Mission régionale d'autorité environnementale

**Avis sur le projet de construction et d'exploitation d'un parc éolien
sur les communes de Courcemain (51260) et Faux-Fresnay (51230)
porté par la SEPE GINKO**

n°MRAe2019APGE82

DREAL Extrait carte localisation des deux projets

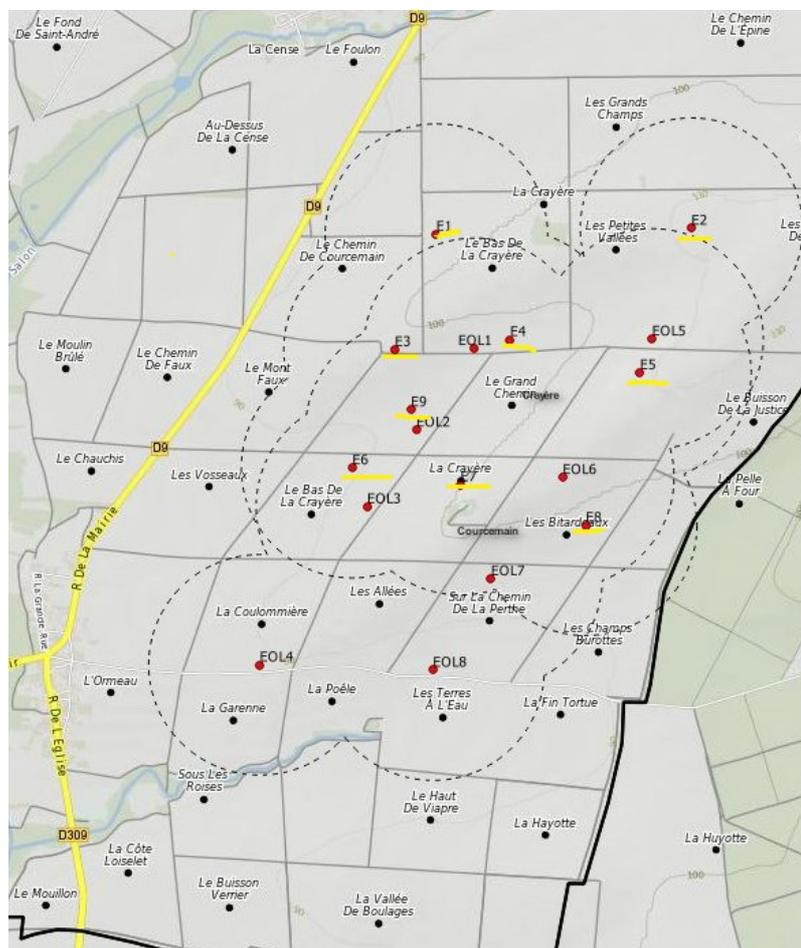
Par ailleurs, un projet concurrent porté par la société Parc éolien de La Crayère prévoit l'implantation d'un parc éolien constitué de 9 éoliennes (E1 à E9 sur la carte ci-dessous) sur des parcelles directement adjacentes à celles projetées pour le projet de la SEPE Ginko (EOL1 à EOL8).

Le service instructeur souligne qu'au terme des procédures administratives, l'étroite imbrication des 2 projets établis sans concertation rend leur concrétisation impossible (inter-distance entre éoliennes trop faible rendant impossible le fonctionnement des machines, incohérence d'intégration paysagère, incohérence vis-à-vis des enjeux environnementaux...).

L'Ae regrette qu'un développement cohérent des projets n'ait pu être trouvé entre les 2 porteurs de projet et signale au préfet de la Marne cette difficulté.

L'Ae recommande au pétitionnaire de prendre en compte, pour l'évaluation du cumul des impacts, le second projet présenté sur le même site par la société Parc éolien de La Crayère, en application de l'article R.122-5 II 5° e du code de l'environnement.

Figure 88: Sensibilités avifaunistiques : couloirs de migration en région Champagne-Ardenne, (Source : Conseil Régional Champagne-Ardenne, SRE, mai 2012)

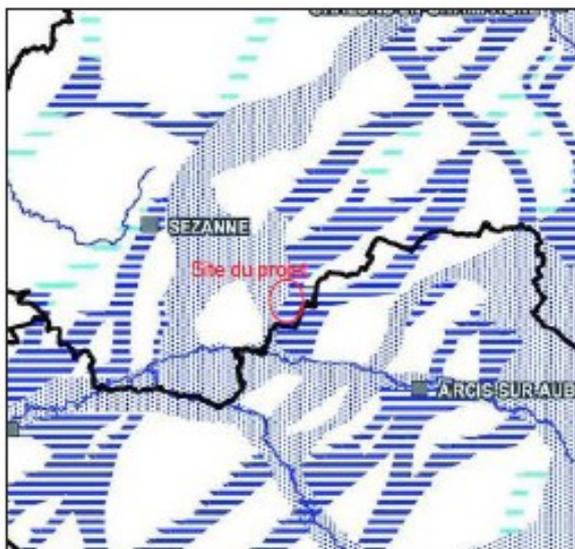
L'Ae s'interroge sur les conclusions du dossier au regard du nombre et des populations d'oiseaux observés et de l'absence de prise en compte, parmi les enjeux forts, de la zone de stationnement observée sur le site. Elle relève un manque de cohérence entre les prospections réalisées et les conclusions pour chacune des périodes d'observation. L'enjeu de la zone d'étude est sous-estimé

avec une qualification globale d'enjeu faible pour des zones où des espèces en danger¹¹ ou protégées¹² ont pu être observées dans des effectifs conséquents. L'impact sur ces espèces est donc probablement sous-estimé.

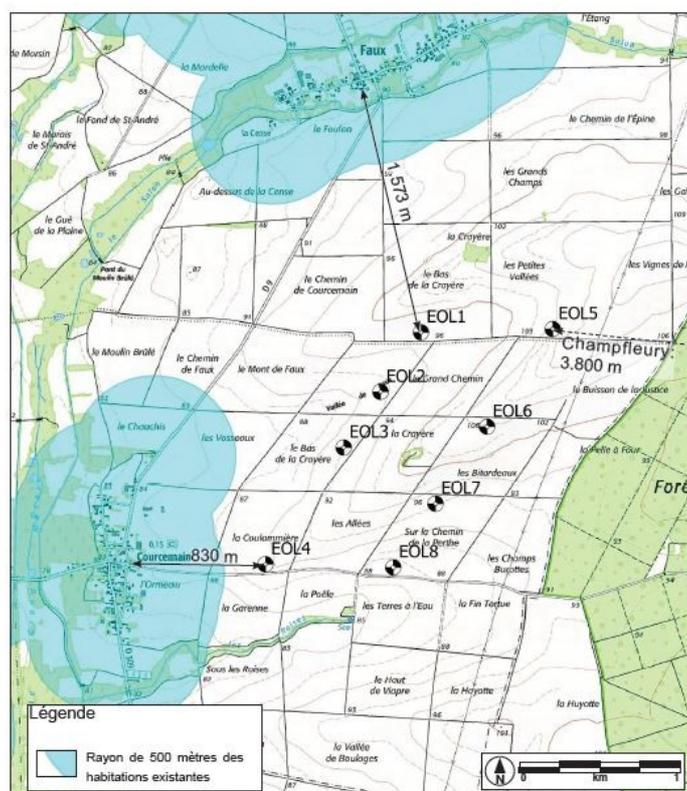
Le pétitionnaire estime néanmoins que, bien que certaines des espèces présentes aient des périmètres d'action larges, les distances vis-à-vis des parcs éoliens voisins (distants de 4 à 6 km au minimum) sont suffisantes pour ne pas créer de perte d'habitat significative. Aucun lien migratoire n'ayant été établi entre les parcs existants et le projet, il estime que les effets cumulés avec les autres parcs éoliens seront très faibles. **Au regard des insuffisances du dossier soulignées dans le présent avis, l'Ae estime que les impacts cumulés du projet dans cet environnement éolien déjà dense, ne peuvent être que sous-estimés.**

Plus généralement, l'Ae estime que ce nouveau parc vient occuper un espace vierge le long de la vallée de la Superbe, susceptible d'offrir aujourd'hui un axe de déplacement pour la faune aviaire et que les conséquences de cette nouvelle implantation ne sont pas suffisamment étudiées.

La création d'un îlot de 8 éoliennes au sein d'un espace encore exempt de toute construction, entouré de plusieurs sites dont la richesse de la biodiversité est reconnue, créera un impact supplémentaire sur les oiseaux et les chauves-souris notamment par un effet de réduction des couloirs de migration de la zone vers le seul couloir localisé sur la vallée de la Superbe, impact qui n'a pas été étudié à sa juste mesure.
